## ΩΝΑΣΕΙΟ ΕΘΝΙΚΟ ΜΕΤΑΜΟΣΧΕΥΤΙΚΟ ΚΕΝΤΡΟ

### 1<sup>Η</sup> ΕΓΚΥΚΛΙΟΣ

#### ΠΡΟΣΚΛΗΣΗ ΥΠΟΒΟΛΗΣ ΠΡΟΣΦΟΡΑΣ ΚΑΤ ΑΠΟΚΟΠΗ ΕΡΓΟΛΑΒΙΑΣ ΜΕΛΕΤΗ ΕΓΚΑΤΑΣΤΑΣΗ ΠΙΣΤΟΠΟΙΗΣΗ ΥΠΟΧΡΕΩΤΙΚΗ ΔΙΕΤΗ ΣΥΝΤΗΡΗΣΗ ΥΔΡΕΥΣΗΣ ΑΠΟΧΕΤΕΥΣΗΣ ΟΜΒΡΙΑ

## -2 ΥΠΟΓΕΙΟ 5C ΕC

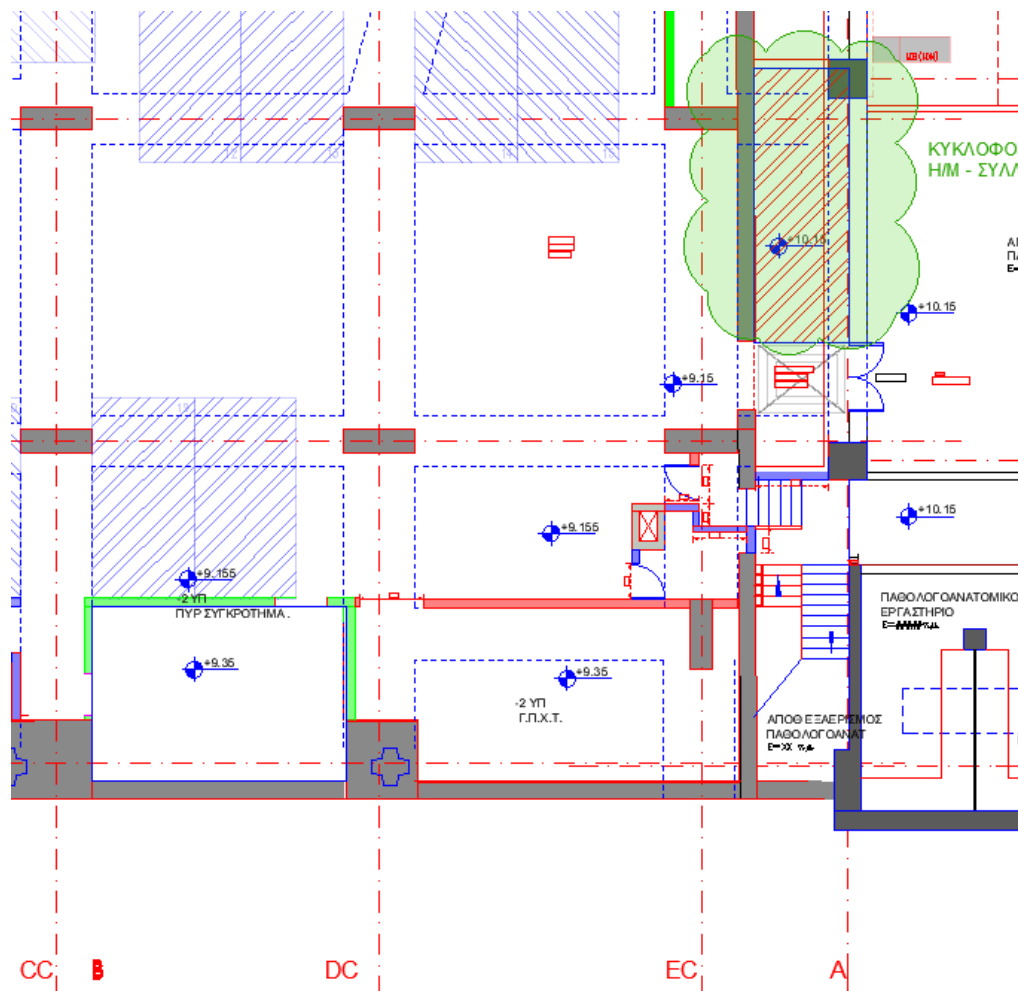
1. Οι θέσεις εγκατάστασης των τοπικών κυκλοφορητών ανακυκλοφορίας, των πιεστικών συγκροτημάτων πόσιμου και ψυχρού νερού

Η εργολαβία είναι μελέτη-κατασκευή. Οι κατάλληλες θέσεις εντός των υπογείων, θα επιλεγούν από τον Ανάδοχο με τεchnο-οικονομικά κριτήρια και ανάλογα με το μέγεθος του εξοπλισμού.  
Ενδεικτικά -1 ΥΠΟΓΕΙΟ Ες 14c με αποκοπή χώρου από το ψυχοστάσιο Siemens:

Ο υποψήφιος Ανάδοχος μπορεί να προτείνει και άλλες θέσεις τοποθέτησης εξοπλισμού
